ISTANZA DI RIESAME DEL PROVVEDIMENTO AUTORIZZATO CON DGP N.406 DEL 14.12.2015 (AI SENSI DGVR 1021 DEL 29/06/2016)

**“VALUTAZIONE IMPATTO AMBIENTALE E CONTESTUALE APPROVAZIONE DEL
PROGETTO IN PROCEDURA ORDINARIA
AI SENSI DELL’ART. 208 D. Lgs 152/06 DI UN IMPIANTO DI RECUPERO DI RIFIUTI
INERTI NON PERICOLOSI DA REALIZZARSI IN LOCALITA’ BIDASIO DEL COMUNE DI
NERVESA DELLE BATTAGLIA (TV)”**

6.13 R

INTEGRAZIONI SPONTANEE

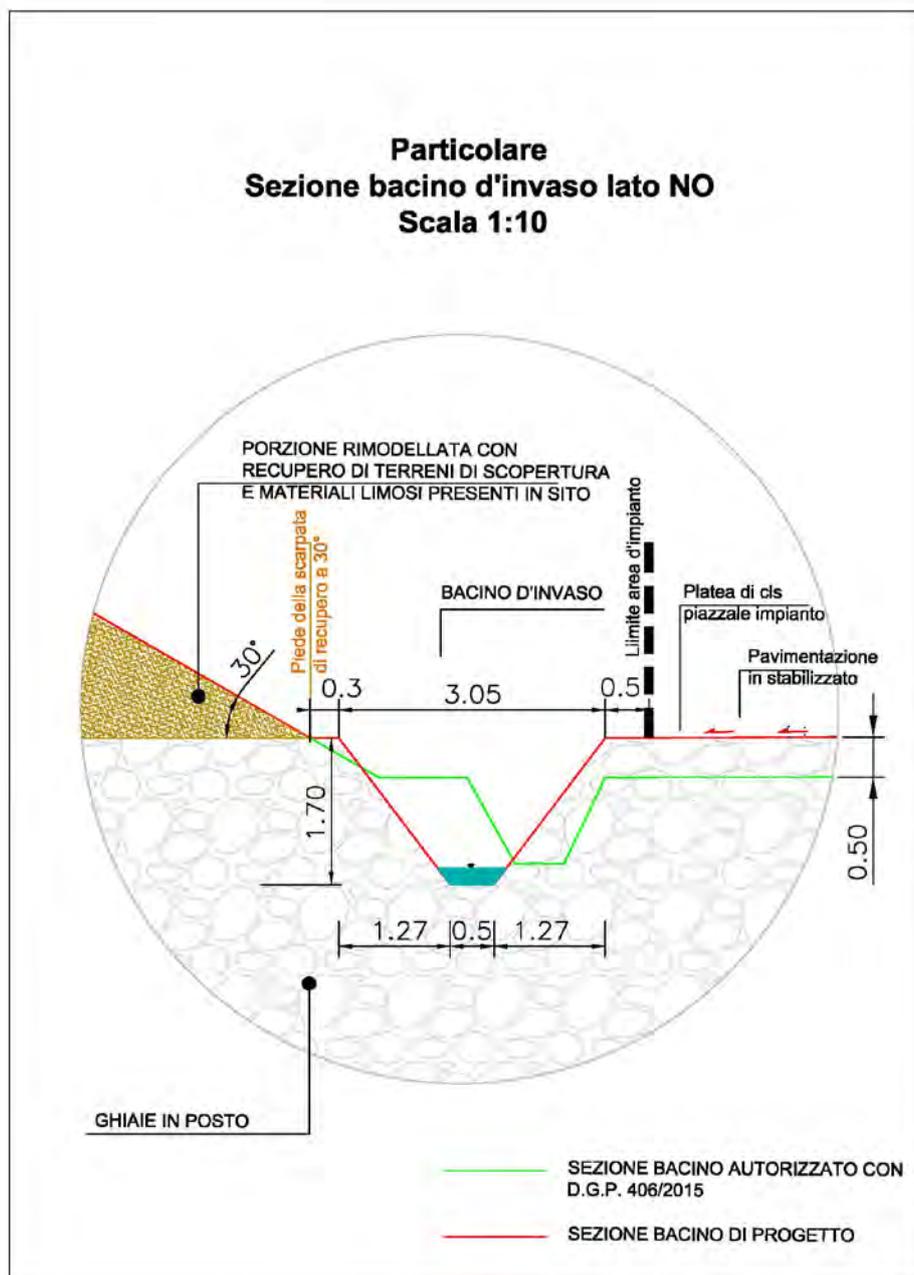
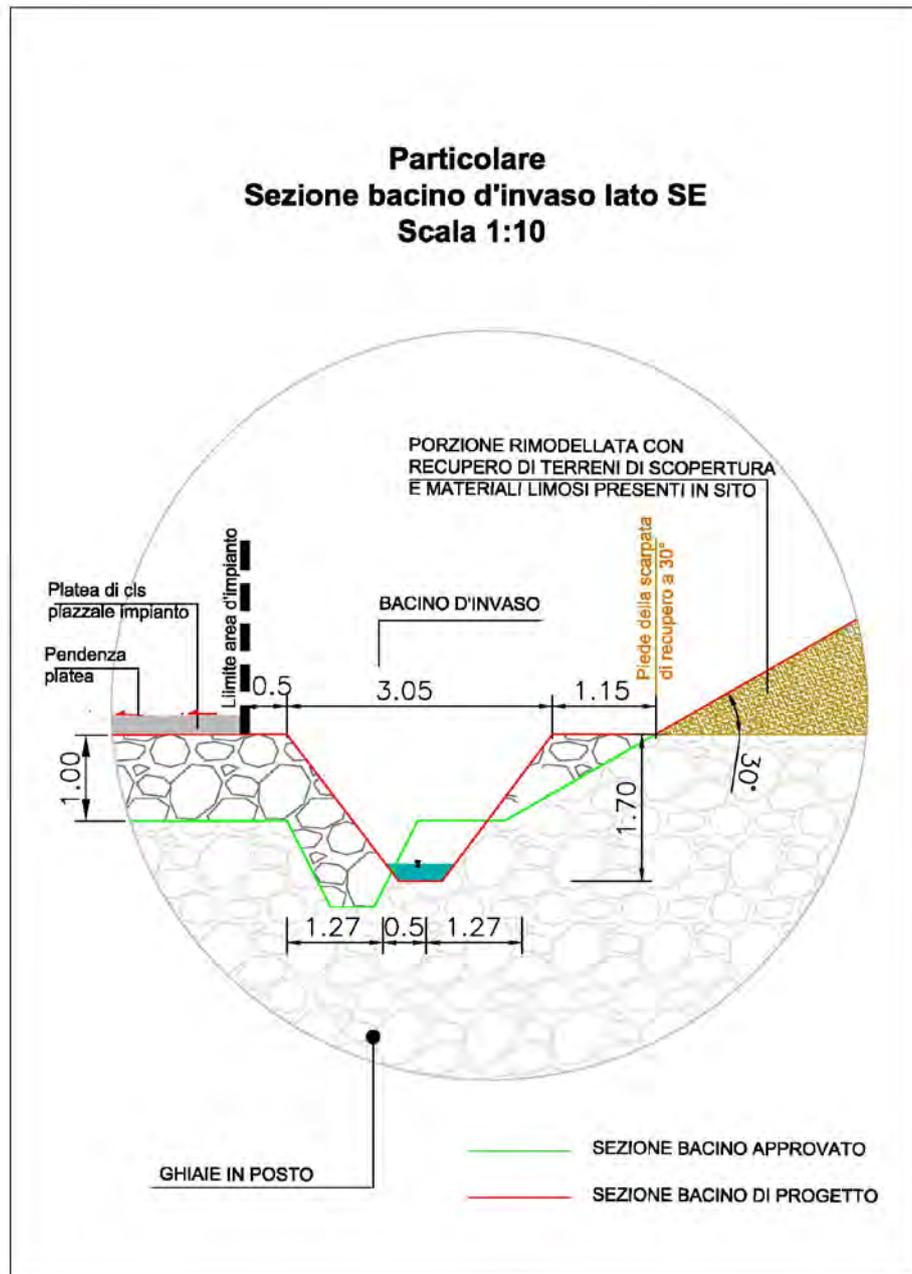
Si mantengono tutti gli accorgimenti valutati e previsti nell'autorizzazione del 2015, in particolare irrigatori per inumidire i materiali e le aree, modalità operative di gestione dell'impianto, ecc., La realizzazione dell'arginello perimetrale dell'altezza di un metro sul ciglio superiore delle scarpate, garantirà complessivamente un miglioramento dell'effetto mitigativo.
